**Re: Expediente N°. NC2017/0008868**

**Solicitud de Patente de Invención titulada: “PRÓTESIS AJUSTABLE PARA UN MIEMBRO AMPUTADO”**

**RESPUESTA AL OFICIO No. 2410**

**(PRIMER EXAMEN DE FONDO)**

| Ranura (4) de la presente invención                                                              | Ranura de D1                                                                                                                                  |

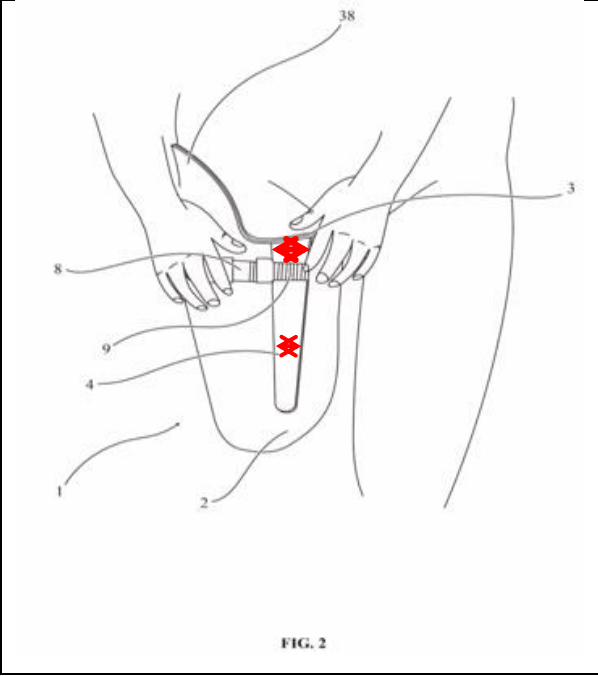
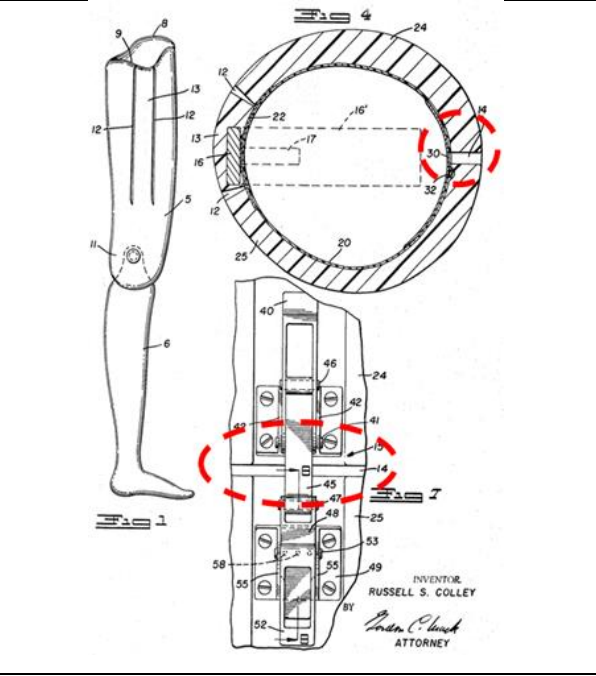
Adicionalmente, el Despacho indica que en D1 el encaje para una pierna artificial comprende un miembro generalmente cilíndrico que tiene un extremo abierto y un extremo cerrado. El Despacho hace alusión a la figura 1 en la que se observa que el encaje (5) tiene un extremo distal cerrado y un extremo proximal abierto. Además, el Despacho señala que D1 tiene una ranura (14) en un lado del encaje que permite a las partes de la parte superior del encaje a ser separadas o unidas por medio de una abrazadera (15) para cambiar el tamaño de la cavidad del encaje. Finalmente, el Despacho señala que la superficie interior del encaje está completamente recubierta con un revestimiento interior (20), hecho usualmente de plástico o fibra de vidrio.

ii) En relación con el arte previo, D1 divulga una prótesis para una amputación con un extremo abierto y un extremo cerrado. La prótesis tiene un cuerpo hueco con una primera ranura longitudinal (14) dispuesta en uno de sus lados, la cual se extiende hacia la arista superior de la prótesis, y tiene unos medios de ajuste acoplados a dicha primera ranura longitudinal (14), los cuales permiten graduar las dimensiones de la prótesis. Los medios de ajuste pueden ser una mordaza (15). D1 divulga que la mordaza (15) tiene mordida variable, por lo tanto, la cavidad de la prótesis puede ajustarse a las dimensiones del muñón. La mordaza (15) puede ser operada con la prótesis puesta en el muñón.

Adicionalmente, D1 divulga dos ranuras longitudinales (12) localizadas en un lado opuesto al lado del cuerpo hueco donde está la primera ranura longitudinal (14). Las ranuras longitudinales (12) separa los lados de un elemento rígido (13) del resto de la prótesis, donde la parte inferior del elemento rígido (13) hace parte del cuerpo hueco.

Por el contrario, D1 divulga que la prótesis allí divulgada puede tener una ranura longitudinal (14) ajustable mediante una mordaza (15), sin embargo, no indica que en ningún momento que esta ranura tenga una región distal y una región proximal en donde la región proximal tiene un ancho entre 1,5 y 2,5 veces más grande que el ancho de la región distal.

A continuación, se muestra en la Tabla 1, en el lado izquierdo la FIG. 2 de la presente solicitud de patente, y en el lado izquierdo las FIGS. 1, 4 y 7 de D1:

En el lado izquierdo de la Tabla 1, se identifica con flechas rojas que en la presente invención la ranura tiene en la región proximal un ancho mayor que el ancho de su región distal. En contraste, al lado derecho de la Tabla 1, se identifica con óvalos punteados rojos que la ranura divulgada por D1 no tiene ninguna variación del ancho en un extremo u otro de la ranura, de hecho, las figuras de D1 dan a entender que la ranura tiene el mismo ancho en toda su extensión.

Por consiguiente, en el presente caso, es claro que D1 no afecta la novedad de la presente solicitud, pues de ninguna manera revela una ranura (4) que se extiende entre el extremo distal (2) y el extremo proximal (3), que tiene una región distal y una región proximal en donde la región proximal tiene un ancho entre 1,5 y 2,5 veces más grande que el ancho de la región distal como se reclaman en la presente invención.
